# 福島第二原子力発電所 受動形個人線量計の導入に伴う 廃止措置計画の変更について

令和4年12月20日  
東京電力ホールディングス株式会社

今回の廃止措置計画の変更点については、以下のとおり

- **本文六 性能維持施設の一部変更**

#### 廃止措置計画の審査基準との整合性

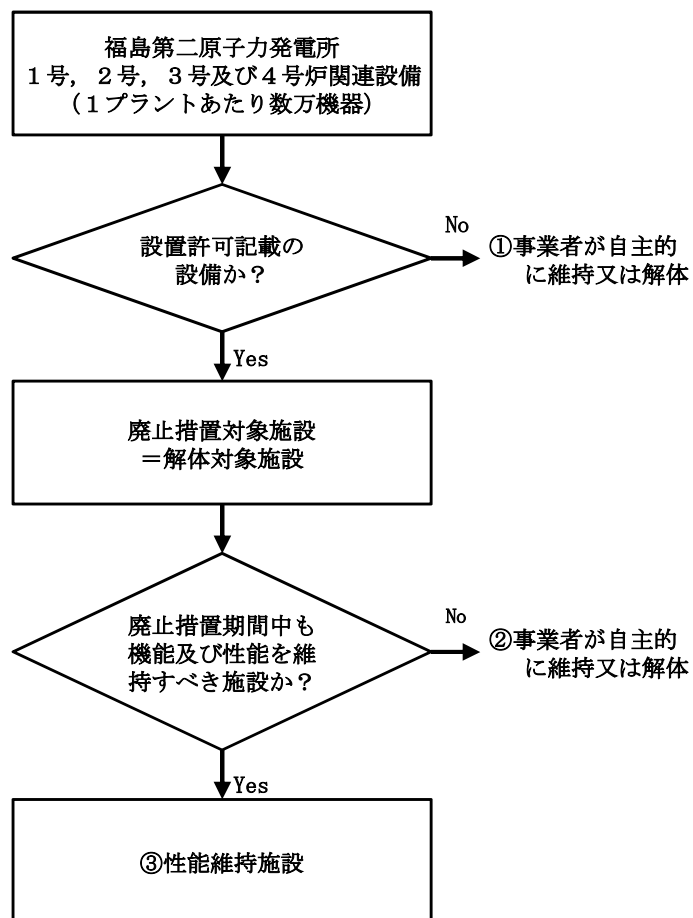
発電用原子炉施設及び試験研究用等原子炉施設の廃止措置計画の審査基準	廃止措置計画変更に対する該当有無 (○：有り -：無し)	審査基準との整合性説明
<p>Ⅲ. 審査の基準 (中略)</p> <p>2. 申請書記載事項に対する審査基準 (中略)</p> <p>(2) 廃止措置期間中に性能を維持すべき施設 (中略)</p> <p>公衆及び放射線業務従事者の受ける線量の抑制又は低減の観点から、廃止措置対象施設内に残存する放射性物質の数量及び分布等を踏まえ、立案された核燃料物質による汚染の除去手順、設備・機器又は施設の解体手順等の措置との関係において、廃止措置期間中に性能を維持すべき施設（以下「性能維持施設」という。）が、廃止措置期間を見通した廃止措置の段階ごとに適切に設定されており、性能維持施設を維持管理するための基本的な考え方が示されていること。また、これに基づき選定された具体的な設備が施設区分ごとに示されていること。 (略)</p>	○	<p>廃止措置計画本文六では、「放射線管理施設については、関連する設備の供用終了、放射性廃棄物の処理完了、又はすべての管理区域の解除までの期間、発電用原子炉施設内外の放射線監視、環境への放射性物質の放出管理及び管理区域内作業に係る放射線業務従事者の被ばく管理のために、放射線監視機能、放射線管理機能、放出管理機能及び性能を維持管理する。」としている。RI法施行規則改正に伴い、シリコン半導体検出器から受動形個人線量計に線量計の種類を変更することで、引き続き、放射線業務従事者の被ばく管理に必要な機器を維持管理することから審査基準に適合している。</p>
